改善箇所説明図

コマツ YDP-WA138

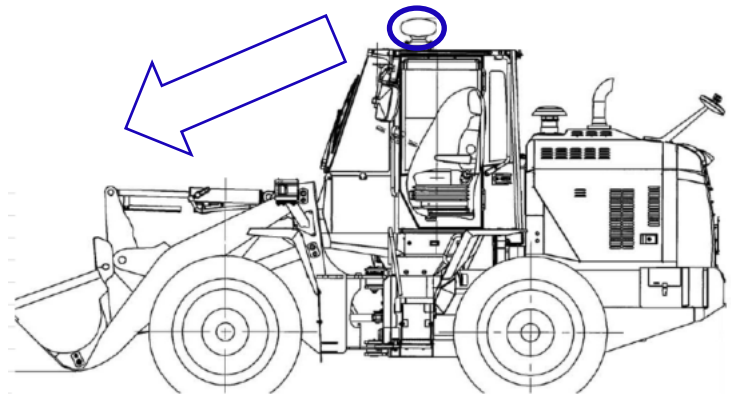
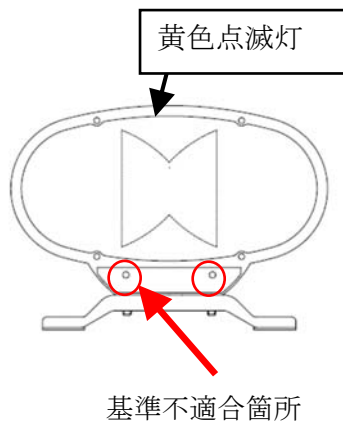
道路維持作業用自動車に備える黄色点滅灯において、製造工程の指示が不適切なため、黄色点滅灯カバーを固定するボルトを取り付けていないものがある。
そのため、走行時の車体振動などにより、当該黄色点滅灯カバーが脱落し、他の交通の安全を妨げるおそれがある。

改善措置の内容: 全車両、黄色点滅灯カバーを固定するボルトの装着有無を確認し、ボルトが取り付けられていないものはボルトを取り付ける。

識別: 黄色点滅灯に白ペンキを塗布し、識別する。
